WZP -/201/22

Oznaczenie sprawy: postępowanie prowadzone w trybie przetargu nieograniczonego, na „Rozbudowę i przebudowę Komendy Powiatowej Policji w Otwocku przy ulicy Puławskiego 7A z parkingiem, niezbędnymi instalacjami wewnętrznymi wraz z zagospodarowaniem terenu i zewnętrzną infrastrukturą” WZP-201/22/16/IR

PARKOWYNIKI	
	Projektowany maszt oświetleniowy z oprawami ledowymi
	Projektowany maszt flagowy z podświetleniem

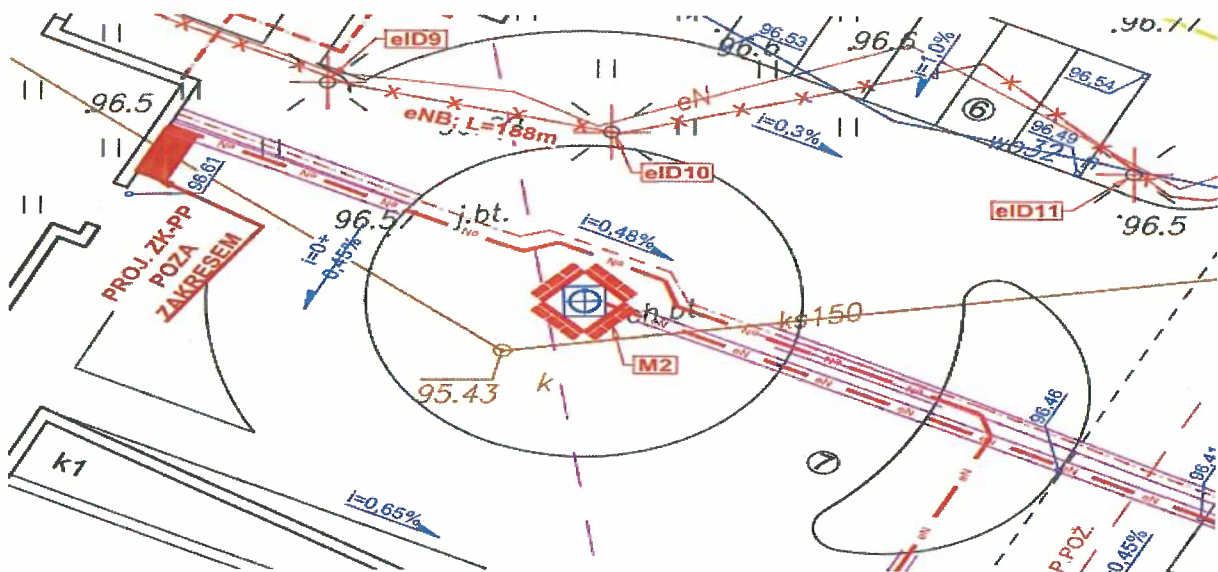
Zamawiający w odpowiedzi na pytanie nr 54 odpowiedział, że dane techniczne masztu są zawarte w projekcie konstrukcji. Niestety maszt opisany w projekcie konstrukcji jest zlokalizowany na dachu budynku. Maszt o który chodzi w pytaniu nr 54 jest zlokalizowany na zewnątrz budynku na dziedzińcu i jest to maszt oświetleniowy a nie radiowy. Ponownie proszę o podanie danych technicznych masztu oświetleniowego, opraw LED na tym maszcie oraz oprawy LED do podświetlenia masztu flagowego. W załączeniu wycinek rysunku nr E-116 (Plan zagospodarowania terenu).

Zamawiający w odpowiedzi na pytanie podaje poniżej dane techniczne:

Zawiera źródło światła: tak

Prąd wyjściowy [mA]: 700
Rodzaj osprzętu: ED
Źródło światła: LED
Przyłącze elektryczne: przewód max 2x2,5 mm²
Maksymalna ilość opraw w obwodzie dla bezpiecznika 10A (B): 7
DANE OPTYCZNE Sposób świecenia: bezpośredni
Typ optyki: O68 - do oświetlenia obszarowego
Klosz: szyba hartowana
CRI/Ra: >70
Strumień oprawy [lm]: 14100
Moc przyłączowa [W]: 106W
Temperatura barwowa [K]: 4000
Słupy systemowe H=12 m na fundamencie prefabrykowanym (system wybranego producenta dopuszczony do zabudowy na terenie UE)
